REPÚBLICA DE CHILE
DIRECCIÓN REGIONAL
SERVICIO DE EVALUACIÓN AMBIENTAL
REGIÓN DE ATACAMA

RESUELVE CONSULTA DE PERTINENCIA DE INGRESO AL SEIA,
PROYECTO "MODIFICACION METODO DE OPERACIÓN DE LA PILA
DE LIXIVIACION DEL PROYECTO BERTA".

RESOLUCIÓN EXENTA N° [REDACTED] /P

COPIAPÓ, 02 MAYO 2018

Imagen 1: Imagen Subdivisión del Área de Lixiviación

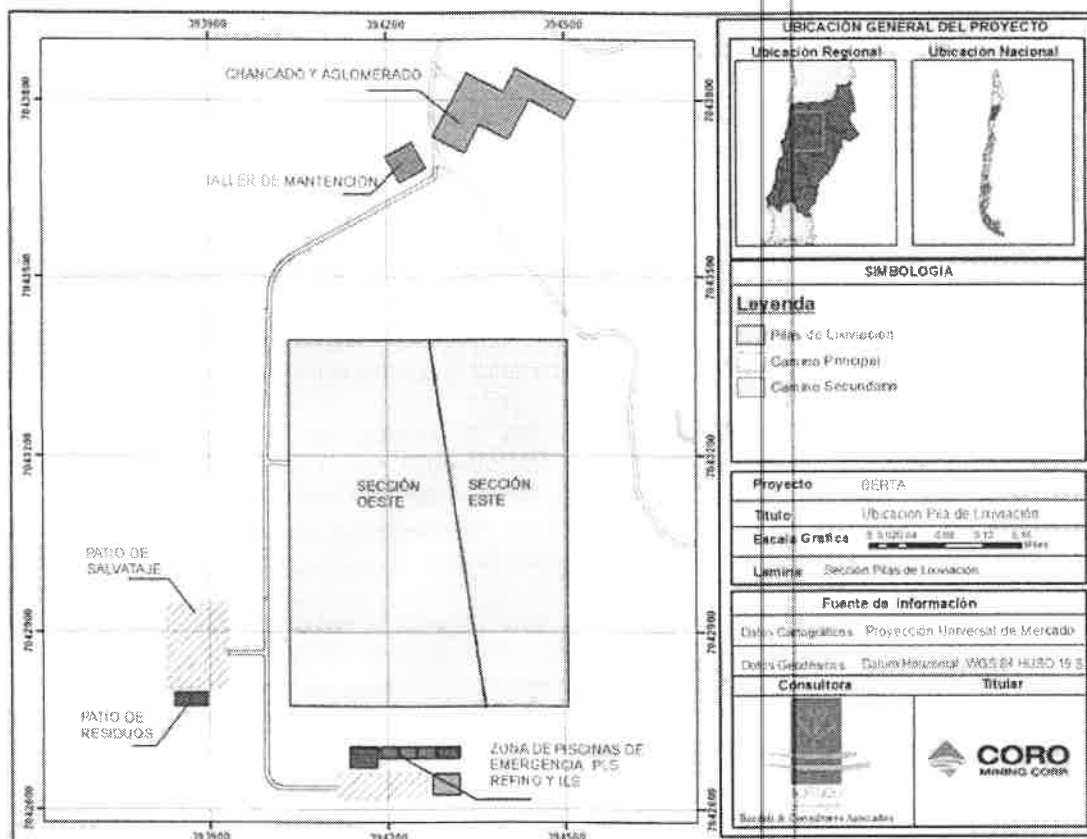
“Si bien el Titular señala que con la nueva metodología operacional no se modifica el área final que fue proyectada para una sola Pila Permanente si existe una modificación estructural durante la construcción del nuevo sistema de Pilas Estáticas y Dinámicas, por ende no presentará las mismas características físico-químicas aprobadas por la citada RCA.”

“La distribución de las tuberías de drenaje deberían tener una variación respecto al proyecto original dada la nueva distribución espacial de las Pilas en el sector Este y Oeste.”

“Si bien señala que en las etapas finales se unificarían ambas Pilas quedando una sola Pila Permanente, los parámetros de estabilidad física aprobados originalmente para esta condición no necesariamente deben ser los mismos, ya que la secuencia de construcción es distinta y por lo tanto pueden presentar comportamientos físico-químicos distintos uno de otro, parámetros y condiciones que debiesen evaluarse nuevamente.

Producto de la modificación solicitada por el Titular, se podrían generar nuevos impactos adversos necesarios de evaluar, relacionados con la estabilidad física y química de las Pilas adyacentes (Sector Este y Oeste) que se unificarían en una sola Pila Permanente, que pueden diferir de los ya aprobados en la RCA N° 236/2014, que califica ambientalmente el proyecto “Proyecto Berta”.”

1. **Que, el Proyecto "Modificación Método De Operación De La Pila De Lixiviación Del Proyecto Berta" requiere ingresar obligatoriamente al SEIA en forma previa a su ejecución,** en consideración a los antecedentes aportados por el Titular y lo expuesto en el considerando N° 6 y 7 de la presente Resolución.
